Obras portuarias de Valparaíso

Santiago, .. de Septiembre de 1916.

Los miembros de la Comisión de Puertos que suscriben, llamados por V. S. a la reunión que se verificó en la Intendencia de Valparaíso, con el objeto de que oyeran las observaciones que las personas de ese puerto citadas por V. S. formularan acerca de la construcción del espigón de atraque, condensamos en el presente informe nuestras opiniones sobre esta materia y el juicio que nos merecen las observaciones hechas en la reunión en referencia.

Fig 1. .

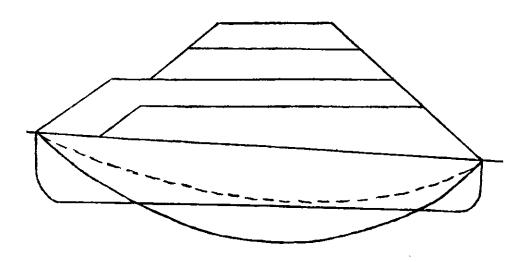
En efecto, en el croquis adjunto, reproduzco una de las figuras que en el plano V.O.—626 indica las penetraciones previstas por la Empresa y las penetraciones efectivas, marcadas estas últimas con línea llena (fig. 1). En el mismo

Respecto a la curva que en la figura 1 indica las penetraciones efectivas, no conozco tampoco la manera como ha sido deducida; pero juzgando por su forma, me imagino que no ha sido el resultado de un estudio directo, hecho por medio de sondajes geológicos, sino más bien el resultado de una cubicación y del trazado de una curva que dé el área indicada de antemano por un cálculo.

Esta manera de apreciar los hundimientos, que no reproduce la realidad del fenómeno, conduce a un resultado que debió haber llamado la atención de la Empresa y hacerle ver qua había algo malo en sus métodos de estudio; me refiero al hecho de que las curvas de penetraciones efectivas que se ven en el plano V.O. – 626 indican que en muchas partes los materiales han penetrado en el terreno que los sondajes geológicos habían dado a conocer como resistente, y esto en profundidades de varios metros. Ahora bien, esto es inadmisible e indica, o bien que los sondajes geológicos que hizo la Empresa fueron mal hechos, o bien que sus previsiones no fueron suficientes y que ha interpretado mal los resultados de la cubicación de los materiales puestos en obra. Indudablemente, lo pri-

Melecones de Amsterdam M

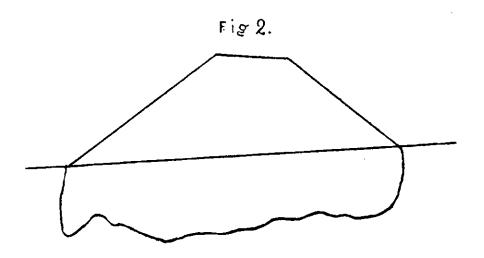
croquis se indican en las figuras 2 y 3 las penetraciones observadas en los malecones de Amsterdam y en el puente de Prairie-Saint-Nicolas, obras fundadas ambas por consolidación de terrenos fangosos. Ahora bien, si se comparan esas tres figuras, se ve que la línea que limita las penetraciones previstas por la Empresa difiere notablemente de las lineas análogas observadas en otras partes. En estas últimas se ve que los materiales penetran verticalmente hasta obtener una comprensión sensiblemente uniforme del terreno fangoso o hasta llegar al terreno firme, desalojando lateralmente el fango; mientras que en las lineas de previsión de la Empresa se observan penetraciones casi nulas en una gran parte de la base del terraplén. Y esta diferencia es tanto más de notar, cuando que la Empresa propuso al Gobierno adoptar como sistema de construcción del espigón de atraque el avance desde el centro, expulsando lateralmente la capa de fango, razón por la cual se aceptó la proposición en que pedía que se modificara la composición de la infrastuctura del espigón. De acuerdo con esas ideas, debió la Empresa prever las penetraciones del terraplén en el fango, hasta llegar a terreno firme, siguiendo una línea análoga a la que indico con rojo en la figura 1, y probablemente, si hubiera procedido así, no habría experimentado sorpresa al ver cuál es el cubo de materiales necesarios para consolidar el terreno de fundación.

Yo no conozco la forma en que la Empresa ha hecho sus estudios; pero por el aspecto de la linea de penetraciones previstas y porque dice en la nota citada que esas penetraciones han sido deducidas del cálculo, me imagino que esa línea ha sido trazada, deduciéndola directamente de las cargas que obrarían sobre el fango, como si se tratara de repartir una presión sobre un terreno medianamente resistente y comprensible. A mi juicio, no es aceptable esa manera teórica de proceder, porque cualquier material que se deje caer sobre el fango blando penetra en él verticalmente, como en un líquido, comprimiéndolo lateral y verticalmente, en la forma que indicar las figuras 2 y 3 que no son esquemáticas.
